Q2.性状誤認原因に「など」とあるが、他にも課題があるのか？ 対策は形状についてのみのようだが、他の要因に対する対策は？ A T E N Aレポートで説明されるのか？

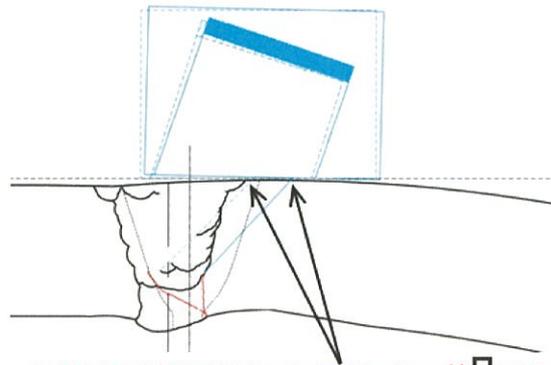
Q4. 屈折角が変わるのであれば、端部エコー検出時にも変わるのでは？

屈折角が変わることによる端部エコー検出時の影響については、端部エコー採取時に外表面の影響により部分的に探触子が浮き、主ビームの分布変化が生じることで、理想的なデータ採取条件と比べて超音波の入射点が約□mm後ろになり、屈折角は約□°傾くと想定している。

この約□°の屈折角が亀裂高さ測定にどの程度影響し得るかについては、板厚方向に最大□mm程度浅く測定されると推定している。

NDIS 0603:2015 に基づく PD 試験の合格判定基準である RMSE (二乗平均平方根誤差)3.2mm に対し、屈折角が□°傾いたことに起因する□mm という亀裂高さの差異の推定値は十分小さいことから、有意な影響は無いと評価している。

屈折角が当初想定した状況と比べ約□°傾いている。  
屈折角の差により板厚方向に最大□mm程度浅く評価される。
